改善箇所説明図

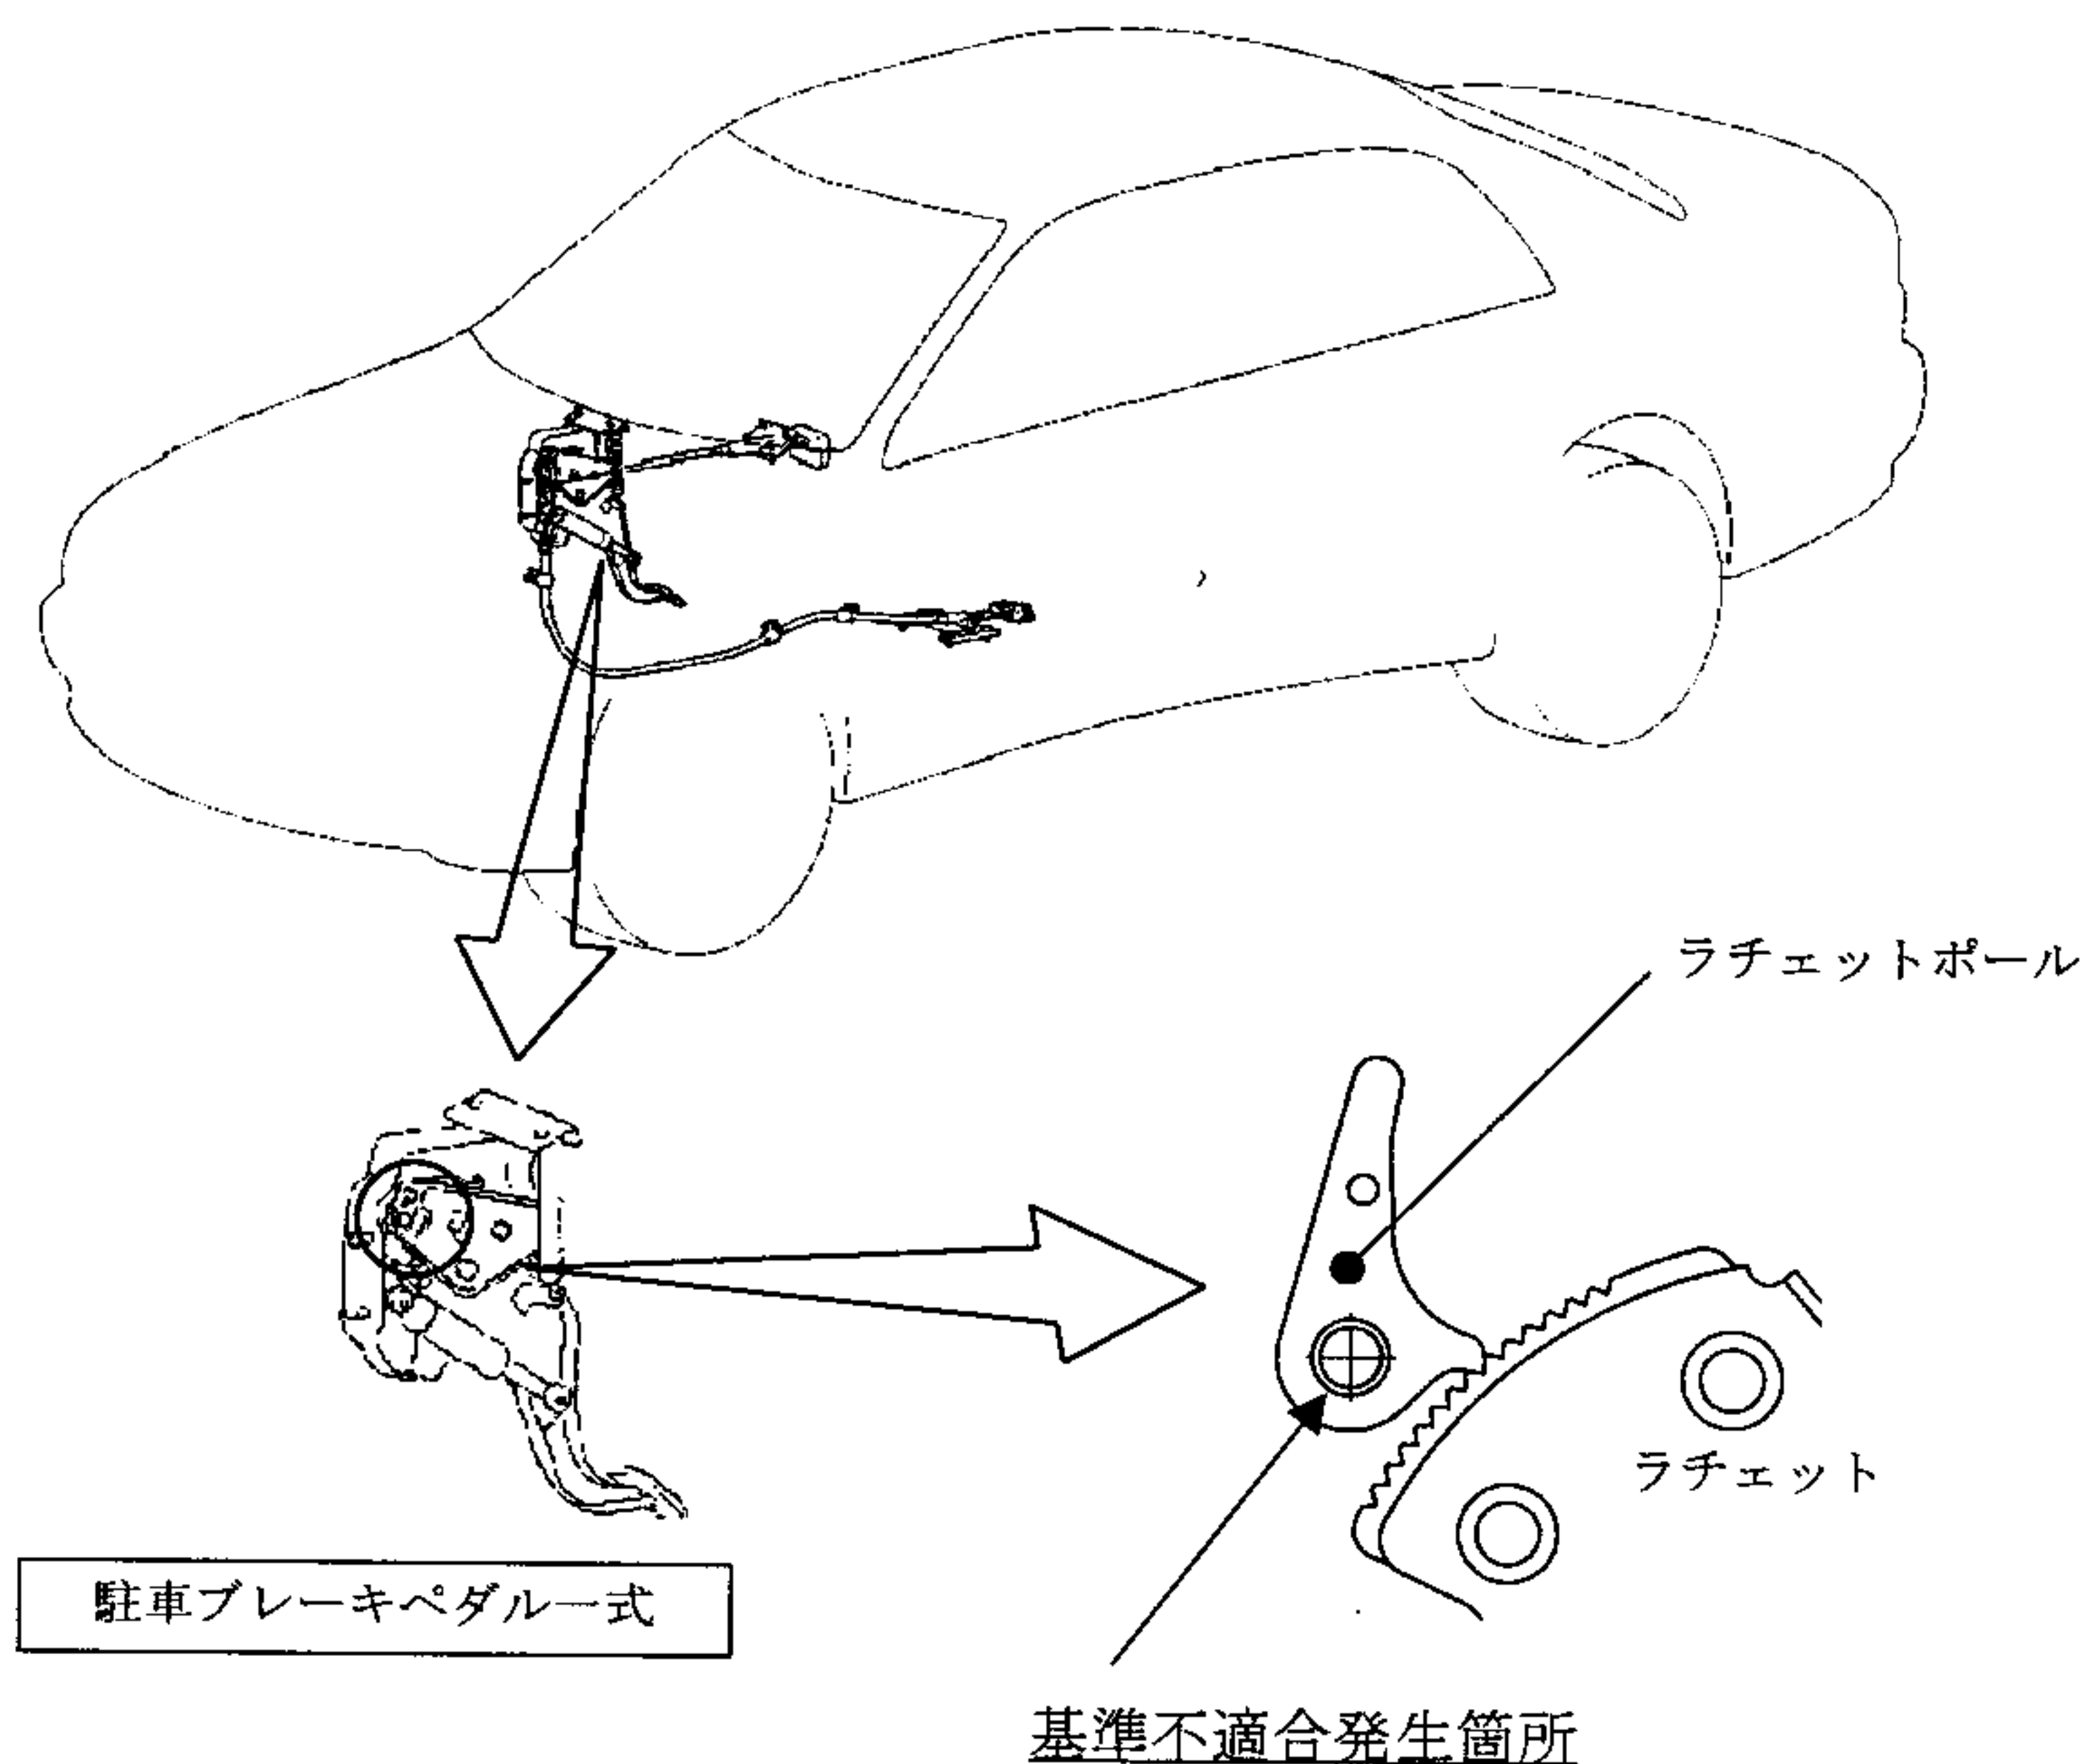
駐車ブレーキペダルの作動位置を保持するための構成部品であるラチェットポールの穴加工が不適切なため、穴径が小さいものがある。そのため、ラチェットポール回転時の摺動抵抗が増大し、最悪の場合、駐車ブレーキペダルを踏んでも駐車ブレーキが作動しなくなるおそれがある。

全車両、駐車ブレーキペダルの作動を点検し、作動不良のあるものは駐車ブレーキペダル一式を良品と交換する。

注：図中の 内は交換部品を示す。

識別：後席右側ドアのアップーヒンジ上側取付けボルト頭部に白色または黄色のペイントを塗布する。
